後志利別川水系河川整備計画[変更](原案) へのご意見とその対応

- **後志利別川水系河川整備計画〔変更〕（原案）に寄せられたご意見と（案）への見直しについて**
 1. **前回の検討委員会（第4回）でのご意見とその対応**
 2. **流域住民からのご意見とその対応**

流域住民からのご意見について

<気候変動影響の将来予測>

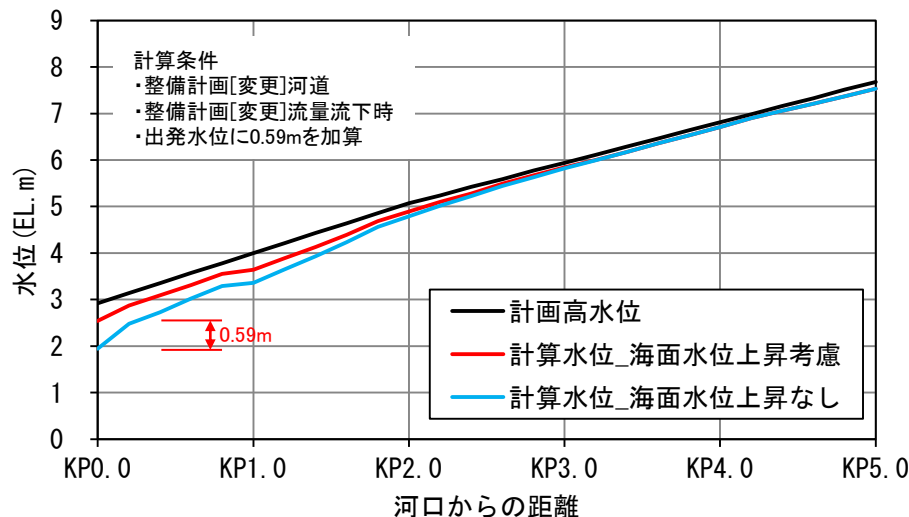
今説明した中で気候関係の降雨関係については説明頂いたのですが、将来の海面上昇についての話がなかったものですかからお聞きします。気候変動の温度上昇による降雨量のデータは出ているのですが、海面の上昇だとかそういったものも相当、川と言うのは影響受けるので、その辺の検討はなさっているのかお伺いしたい。

- IPCCのレポートでは、平均海面水位の予測上昇範囲はRCP2.6(2°C上昇に相当)で0.29~0.59mとされています。
- 2°C上昇シナリオの最大値0.59m上昇を想定した水位計算では計画高水位以下になっていることを確認しており、現況堤防の嵩上げなどは必要無いことを確認しています。

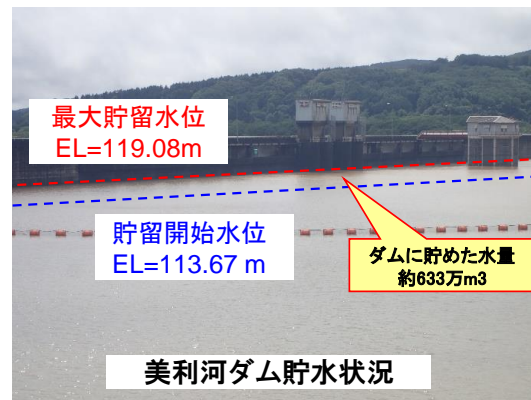
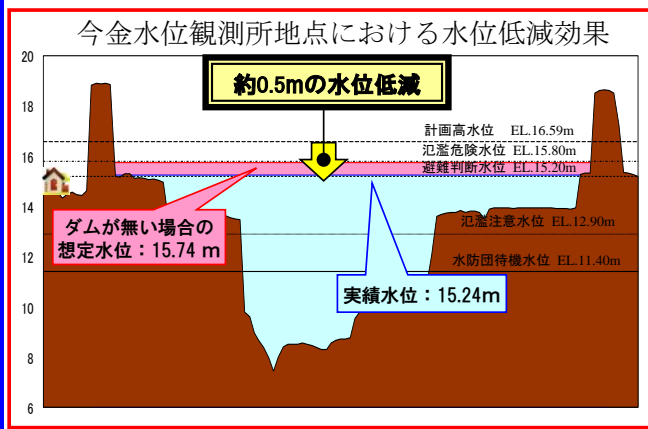
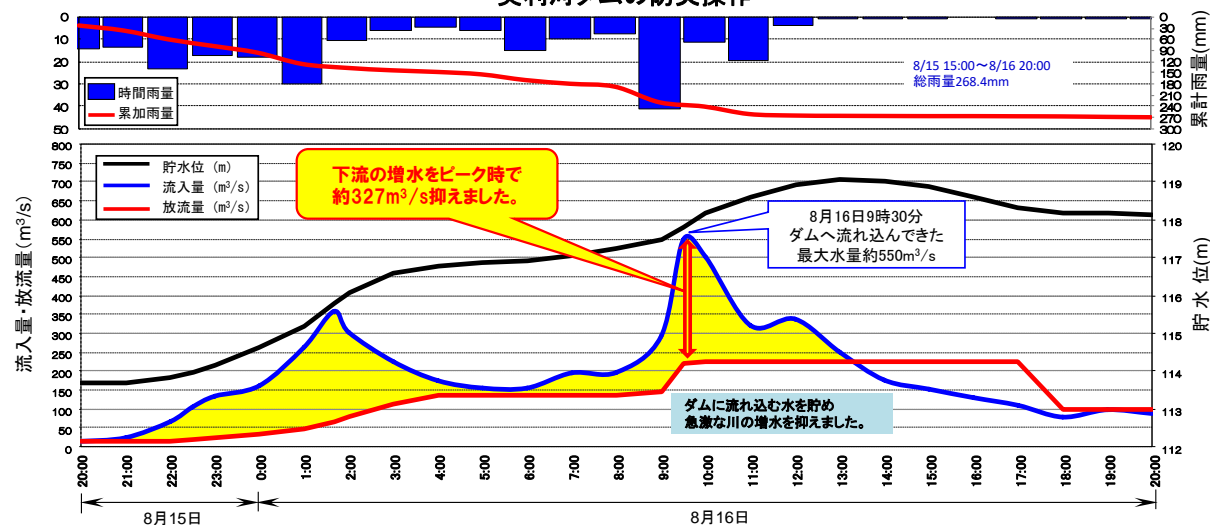
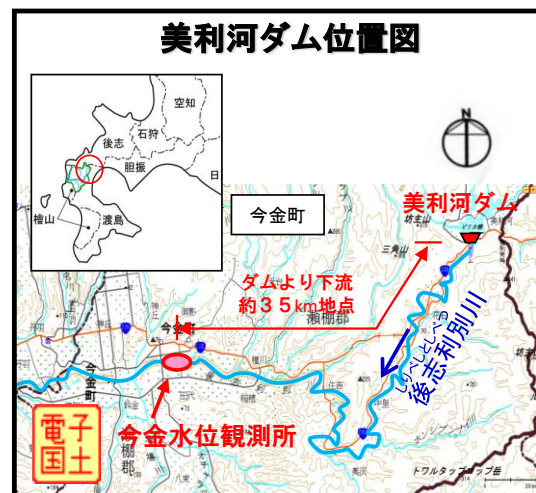
その中で美利河ダムの危機管理体制の構築強化とすることで、どのくらいのダムの水量が上がってきた場合にダムから水を放流するような形になっているのかと言うところを聞きたい。私の認識は少し違うかもしれませんが、昨年8月の災害も美利河ダムの放流もあってそのような被害につながった部分もあるのではないかと考えておりますのでその辺も説明お願いいたします。

66ページ
3) 治水施設等の対応、c) 既存ダムの洪水調整機能の強化

美利河ダムの水量調整等をしながら被害を最小化することができないのか、いつも思うのだが、ダム管理所に聞いたら「ダムを守るのが仕事」と言われた。

関係機関が許せる範囲で構わないので、事前放流は絶対実施してほしい。

- 後志利別川水系治水協定に基づき各施設管理者と連携して引き続き、洪水調節機能強化の推進に向けた検討を進めます。
(記載箇所: 66ページ21行目~23行目)
- なお、美利河ダムの洪水調節効果や放流状況については、函館開発建設部ホームページ※1や川の防災情報※2で確認することができます。

- 令和4年8月15日～16日、前線を伴った低気圧による大雨により、美利河ダムにおいては、洪水量を超える流入量を観測。
- 美利河ダムの防災操作によって、下流河川の水位低減を図り、**下流の今金町付近(今金水位観測所)では、水位を約0.5m低減**させる効果があったものと推測されます。
- 仮にダムが整備されていなければ**氾濫危険水位***に迫る**出水**となっていたことが想定されます。
